**Avis délibéré de la mission régionale d'autorité  
environnementale de Bretagne  
sur le projet d'implantation d'un parc éolien  
à Plouguenast-Langast (22)**

n° MRAe : 2023-010595

Illustration 2 : Plan détaillé du projet (extrait du dossier et traitement DREAL).

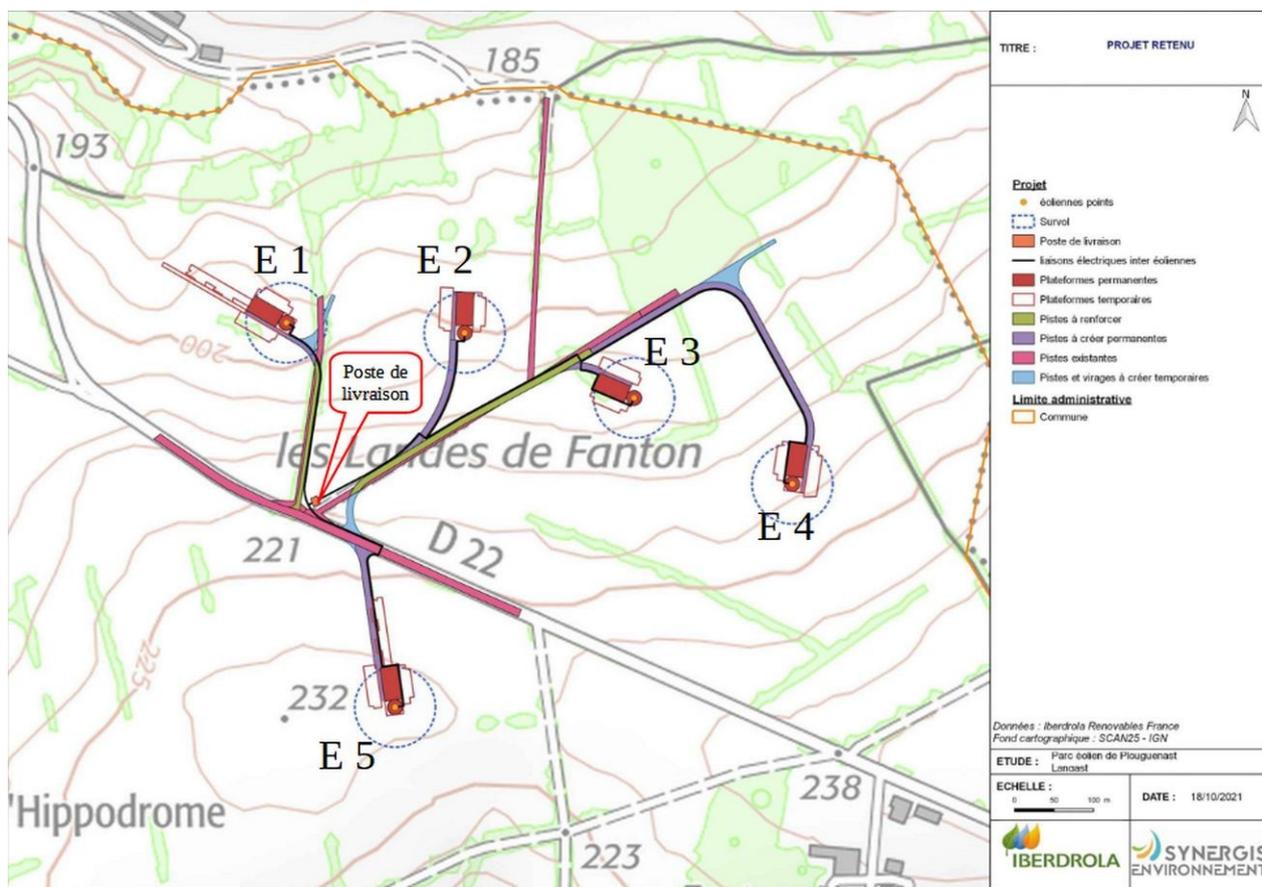
Le futur poste de livraison sera situé légèrement en retrait de la RD 22 (illustration 2) d'où il sera visible, et bénéficiera d'un bardage en bois sur ses façades afin de mieux l'harmoniser avec le paysage existant.

Illustration 4 : secteurs à enjeux pour les espèces à risque vis-à-vis de l'éolien justifiant la variante retenue (extrait du dossier)

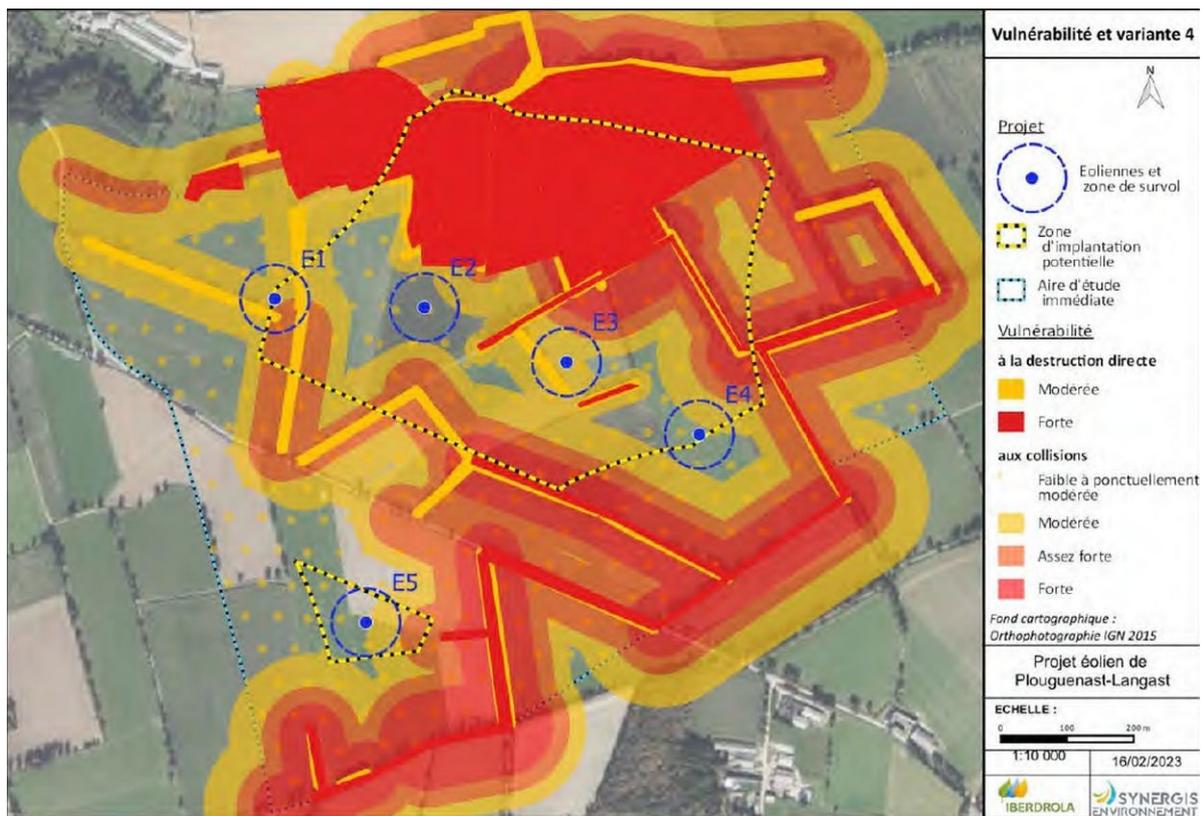
La perte potentielle de territoire de chasse et de corridor de vol lié à un effet « barrière » par effet répulsif des éoliennes n'est pas réellement évaluée. Elle est d'autant plus importante que cette réduction de territoire se cumule avec celle engendrée par les éoliennes existantes du parc éolien de Plémy et que les machines E1 à E4 présentent des inter-distances inhabituellement réduites, capables de déstabiliser les espèces volantes. Si les habitats les plus favorables sont effectivement évités, les cinq éoliennes restent néanmoins à proximité de haies et de bois, à des distances encore susceptibles de générer de forts taux de mortalité<sup>53</sup>. Les lignes directrices Eurobats<sup>54</sup>, confirmées par une étude récente du CESCO<sup>55</sup>, préconisent un éloignement minimal de 200 m entre les lisières de bois ou de haies et le bout de pale des éoliennes, afin de limiter les risques de mortalité de chauves-souris. L'étude du CESCO démontre également que les éoliennes situées à moins de 100 m de ces lisières, ce qui est le cas du projet, contribuent à attirer certaines espèces, dont les noctules, connues pour être particulièrement sensibles aux risques de collision.

**En l'état, la configuration du parc et les modèles d'éoliennes envisagés sont susceptibles de porter directement atteinte aux populations de chauves-souris (par collision ou barotraumatisme) et à leur activité (par perte de territoire ou dérangement).**

- **de justifier que, compte tenu des dimensions des éoliennes envisagées, la distance entre celles-ci et les lisières est suffisante pour éviter un impact résiduel significatif sur les chauves-souris ;**
- **d’identifier les éoliennes retenues pour le suivi de mortalité et d’activité acoustique, en justifiant ce choix ;**
- **de prévoir, d’ores et déjà, une mesure spécifique à activer en cas de constat d’une mortalité significative de chiroptères pendant l’exploitation.**
